**AVIS RELATIF À LA PROTECTION
CONTRE LES EVENTUELS EFFETS NOCIFS ET NUISANCES
PROVOQUÉS PAR LES RAYONNEMENTS NON IONISANTS
GÉNÉRÉS PAR DES ANTENNES ÉMETTRICES STATIONNAIRES**

Commune : VERVIERS - Exploitant : PROXIMUS

Référence exploitant : 87TDH_02

Rapport n° 3409 / 2023

Figure 1 : Vue en plan des lieux de séjour et des points de contrôle

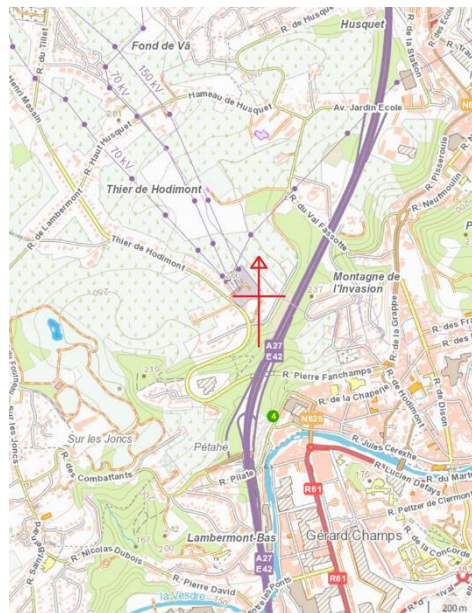
- le numéro du point de contrôle repris sur un des plans de la figure 1;
- le numéro du LS dans lequel se trouve le point de contrôle de la 1^{ère} colonne ;
- l'atténuation d'obstacle prise en compte pour le calcul de l'indice d'exposition dans le LS ;
- le résultat du calcul de l'indice d'exposition.

N° point de contrôle	LS	Atténuation (dB)	Indice d'exposition relatif à la limite par installation IE_i
2	LS1	3,0	0,034
4	LS4	3,0	0,030
5	LS4	3,0	0,030
6	LS6	3,0	0,029
7	LS6	3,0	0,023
1	LS1	3,0	0,020
3	LS3	3,0	0,014
14	LS14	3,0	0,012
12	LS11	3,0	0,009
13	LS11	3,0	0,007
11	LS11	3,0	0,006
10	LS9	3,0	0,005
8	LS8	3,0	0,005
9	LS9	3,0	0,003

En ce qui concerne les antennes de l'installation mentionnées dans le tableau 1, la distance maximale à laquelle la limite pourrait être atteinte, à l'extérieur, est égale à 92,0 m. S'il n'y a pas de LS à une distance inférieure, les antennes respectent forcément la limite d'immission.

Dans le cas des LS situés à l'intérieur des bâtiments, une atténuation d'obstacle est prise en compte et il en résulte que la distance maximale à laquelle la limite pourrait être atteinte se réduit à 65,1 m.

Figure 2 : Vue en plan des installations d'antennes dans un rayon de 300 mètres autour de l'installation faisant l'objet de la demande d'avis

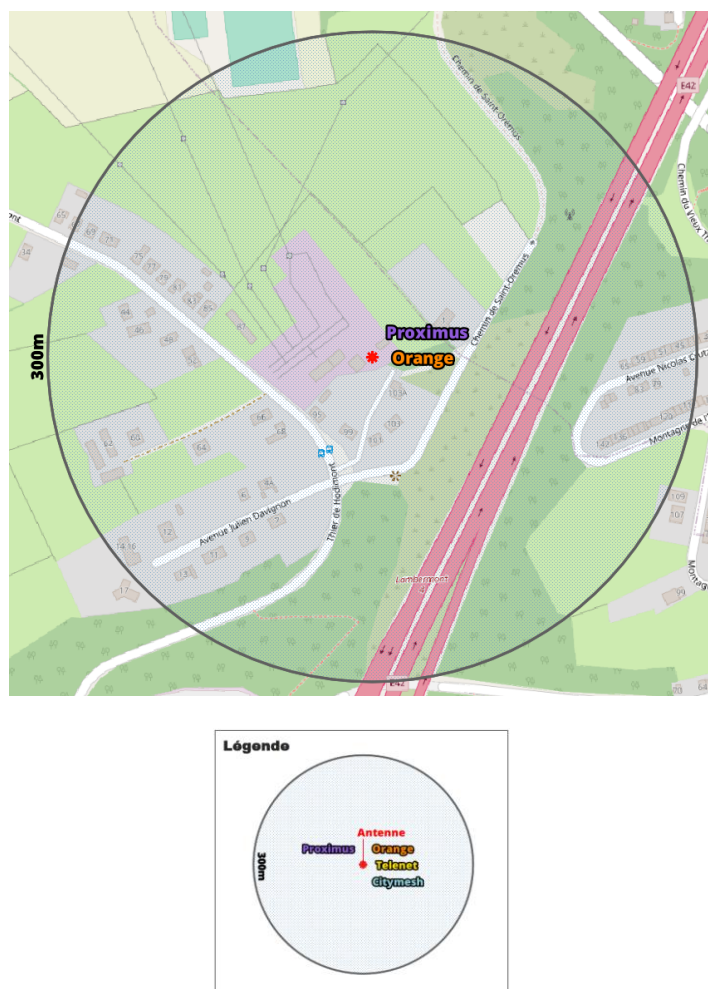
Le plan en projection verticale de la figure 2 indique la localisation des antennes actives éventuelles visées par le décret et situées dans un rayon de 300 mètres autour de l'installation référencée dans le paragraphe 2. Les données de localisation de ces antennes et les avis correspondant sont accessibles via le cadastre en ligne des antennes émettrices stationnaires⁶.

Compte tenu du nombre d'installations localisées dans la figure 2, il apparaît que l'intensité du rayonnement électromagnétique généré, dans les lieux de séjour situés à proximité de l'installation référencée dans le paragraphe 2, par l'ensemble des antennes émettrices stationnaires de l'ensemble des exploitants du même site d'antennes émettrices stationnaires respecte la limite fixée à l'article 4, § 2 du décret.
